Mission régionale d'autorité environnementale

**Avis sur le projet d'installation d'une centrale photovoltaïque  
au sol et sur plan d'eau**

**à Cheppes-la-Prairie (51)**

**porté par la Société par actions simplifiée (SAS)  
Centrale photovoltaïque de la Grande Pâtur**

Figure 3: Projet An Avel Braz

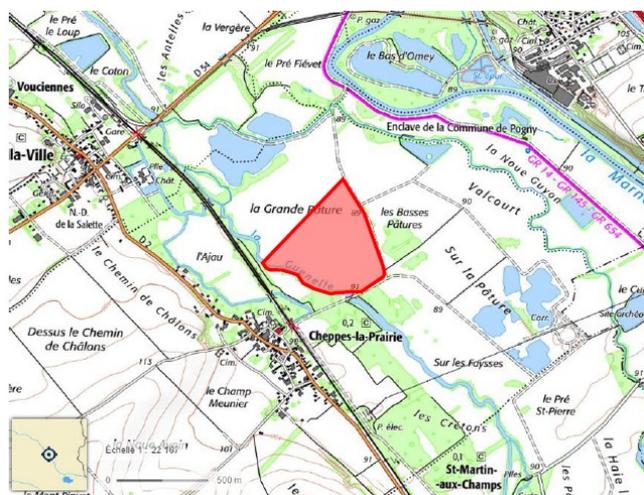
Le projet est situé à environ 600 mètres au nord-est d'un autre projet de centrale photovoltaïque au sol en cours d'instruction (cf. figures 3 et 4 du présent avis) porté par le Maître d'Ouvrage URBASOLAR. Ce dernier est constitué de 1 060 tables photovoltaïques, de 2 postes de transformation et de 1 poste de livraison sur une surface totale de 9,02 ha (surface clôturée). Le projet URBASOLAR, d'une puissance de 9,54 MWc a fait l'objet d'un avis de l'Ae n°2022APGE102 du 16 septembre 2022<sup>9</sup>. Cet avis de l'Ae mentionnait déjà la présence de l'oiseau Râle des genêts (cf. chapitre 2.2. du présent avis) ainsi que diverses recommandations relatives à la réduction des impacts sur les habitats de cet oiseau.

L'Ae s'est de plus interrogée sur les impacts du tracé du raccordement au réseau public de ces 2 centrales, qui vraisemblablement devraient avoir une partie de tracé commune. Le dossier n'indique pas l'état d'avancement du tracé du raccordement définitif du projet URBASOLAR, plus avancé, qui pourrait donc être déjà arrêté.

**L'Ae recommande au pétitionnaire de préciser les impacts du tracé du raccordement au réseau public de ces 2 projets, y compris, s'il y a lieu, sur une section de tracé commune aux 2 projets.**

Ce manque est également flagrant dans l'analyse des effets cumulés, alors qu'un autre projet photovoltaïque voisin (cf. figures 3 et 4 du présent avis) viendra lui aussi occuper des habitats favorables au Rôle des genêts, avec mise en place de mesures de compensation favorables à l'espèce à proximité du projet. La conclusion selon laquelle l'implantation d'une nouvelle centrale n'engendrera pas d'effets cumulés significatifs, en termes d'effarouchement ou perte d'habitat d'intérêt écologique, apparaît très insuffisamment démontrée.

Figure 8: Coupe sud-ouest / nord - est du site et de son environnement

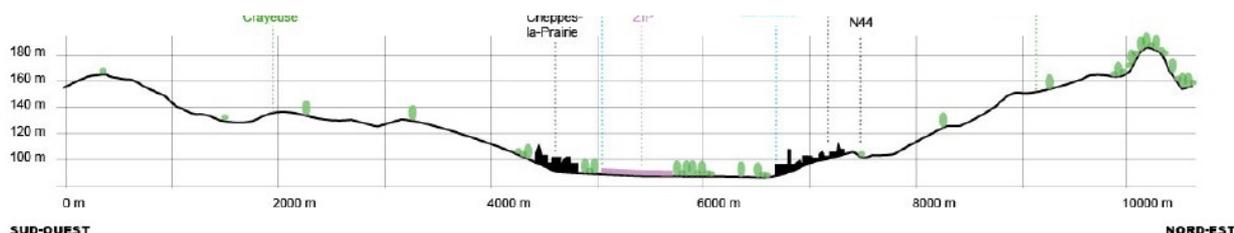
Cependant, l'Ae rappelle que le projet de AN AVEL BRAZ, de 7,13 ha, se trouve à environ 600 m du projet URBASOLAR de 9,02 ha en cours d'instruction. Le dossier aurait dû comporter une analyse de l'impact paysager cumulé des 2 projets, d'une surface totale de 16,15 ha.

Notamment il serait intéressant d'avoir dans le dossier une coupe du terrain nord – ouest / sud – est, du type de celle de la figure 8 du présent avis, passant par les 2 centrales photovoltaïques.

***L'Ae recommande au pétitionnaire de compléter le dossier par une analyse de l'impact paysager cumulé des 2 projets de centrales photovoltaïques de AN AVEL BRAZ et de URBASOLAR, distants d'environ 600 m.***
